CONCESION
Rumichaca
Pasto

Referencia: Contrato de Concesión bajo el esquema de APP N°015 de 2015 Rumichaca-Pasto.

Asunto: Respuesta a la Remisión de Comunicado con Radicado ANI No 2020-409-004806-2 del 20 de enero de 2020. Proyecto Rumichaca – Pasto. Contrato de Concesión bajo esquema de App N° 015 de 2015. RJ 91.20

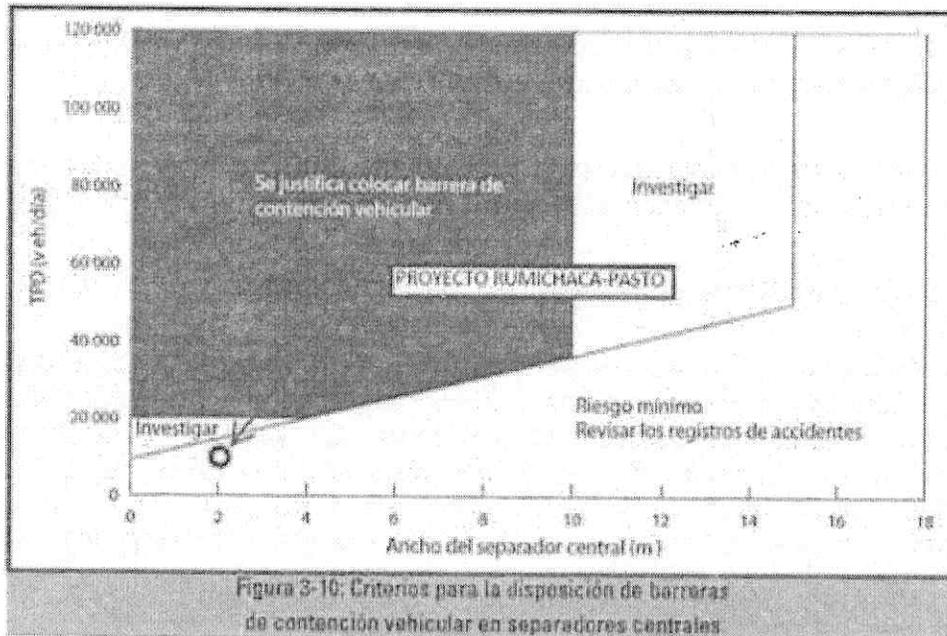
En lo relativo a la implementación o construcción de barreras tipo new jersey en el separador central entre ambas calzadas, se desea indicar que de acuerdo a la normativa aplicable y a las Especificaciones Técnicas exigidas en el Contrato de Concesión, tal y como está considerado en los diseños No Objetados, "...según lo indicado en el Roadside Design Guide – AASHTO y teniendo en cuenta la velocidad de diseño del proyecto (60 kph) y que el TPD del proyecto es inferior a 20.000 vehículos día no se adopta localización de defensas en el separador..."

- *El análisis de riesgo conforme a la Figura 3-10 de la Guía Técnica de SCV (2012), considerando que el separador proyectado tiene 2,0 metros de ancho y que los niveles de la TPD en el año horizonte no llegan a superar los 16.000 vehículos/día, confirma que no es necesario implantar ningún sistema de contención vehicular en el separador.*

- *El análisis de los registros de accidentes existentes, y el estudio de seguridad vial recogido en Volumen II, indican que el riesgo de que los vehículos crucen el separador central y sufran una colisión frontal con otros vehículos que circulan en sentido contrario es mínimo, no requiriéndose instalar ningún sistema de contención vehicular en el separador.*

- *Los taludes diseñados en el separador respetan los criterios de Taludes no traspasables, de acuerdo con los criterios de la Guía Técnica para el Diseño de Zonas Laterales para Vías más Seguras.*

- *Se ha confirmado que dentro de la ZLN en el separador central (según los criterios para definir la ZLN en la Sección 2.1 del Capítulo 2 de la Guía Técnica de SCV_2012), no se ubican objetos fijos que puedan considerarse potencialmente peligrosos, al no requerir la instalación de ningún SCV por su consideración de accidente normal tal y como se ha justificado en el proceso de selección del nivel de contención del presente Volumen II.*

Por lo tanto, en base a la normativa vigente se determina que no es necesario implantar un SCV en el separador central.

Tabla 5.4.
Ancho de bermas

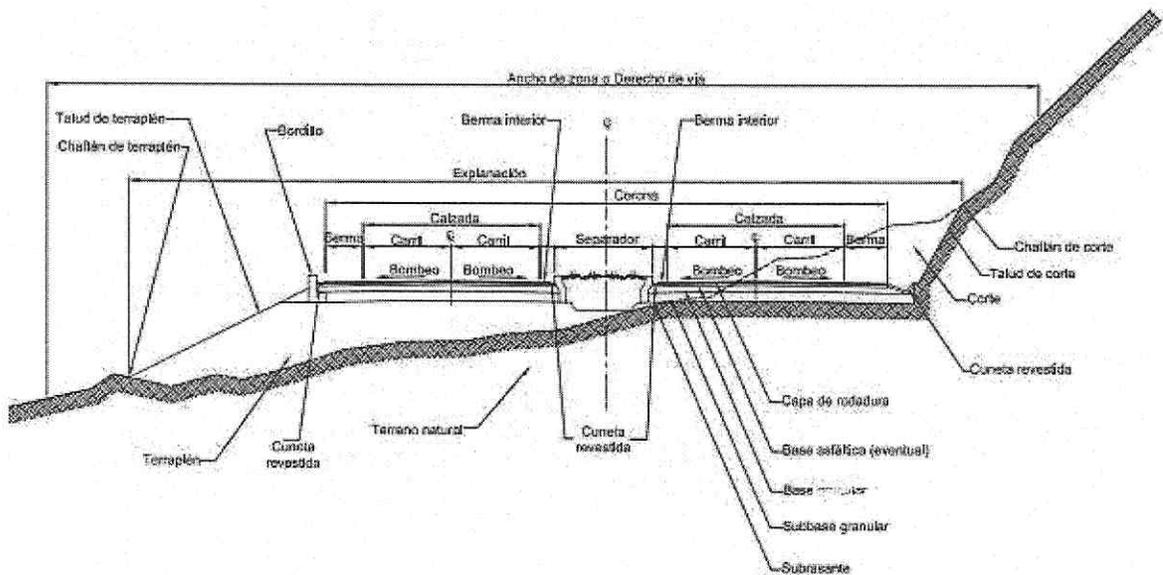
- Las bermas internas cumplen los anchos mínimos en virtud de la normatividad vigente.

Respuesta Concesionario: Las bermas internas (izquierda, según el sentido de circulación) tienen un ancho de 0,50 m, conforme a la Tabla 5.4 del Manual de Diseño Geométrico (2.008) de Colombia. La velocidad de diseño del corredor es de 60 km/h. Se ha considerado dentro de la tabla indicada velocidad de 70 km/h (criterio del lado de la seguridad) y un terreno escarpado, correspondiente a la realidad de la mayor parte del proyecto.

SECCIÓN 1
DOBLE CALZADA
SECCIÓN COMPLETA EN TANGENTE (SEPARADOR 2,00)
NUEVA CONSTRUCCION (EN RECTA)
EJES COINCIDENTES

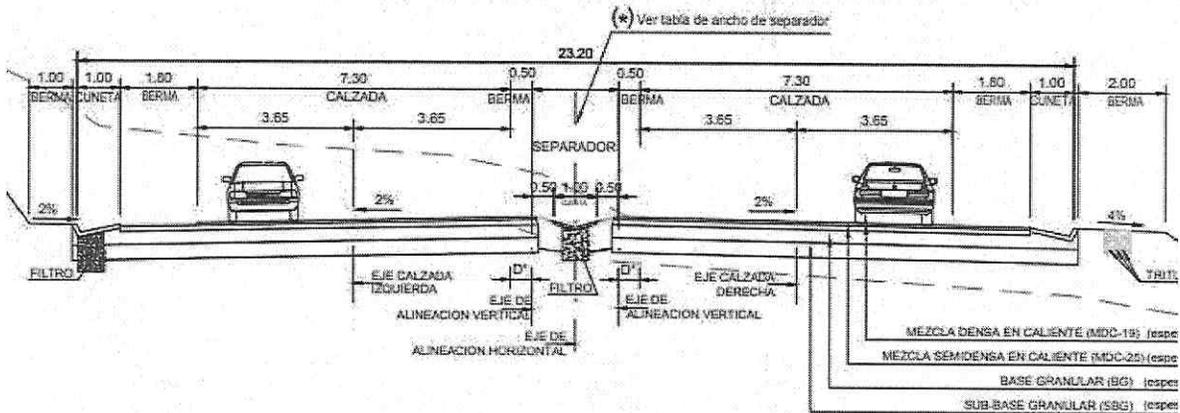
- Se garantiza el ancho mínimo del corredor vial en virtud de la normatividad vigente.

Respuesta Concesionario: El ancho del corredor vial es de 23,20 m en doble calzada. Dicha magnitud procede de la suma de los anchos de los diferentes elementos que conforman la plataforma vial:

- Dos carriles de 3,65 m por cada sentido. Total, de 14,60 m.
- Dos bermas internas de 0,50 m. Total 1,00 m.
- Separador central de 2,00 m (incluyendo 1,00 m de cuneta central). Total 2,00 m.
- Dos bermas externas de 1,80 m cada una. Total, de 3,60 m.
- Dos cunetas laterales de 1,00 m. Total, de 2,00 m.

Adicionalmente, se contempla una berma de despeje en el costado o costados de desmote (talud de corte) de 1,00 m para efectos de visibilidad y colocación de señalización vertical.
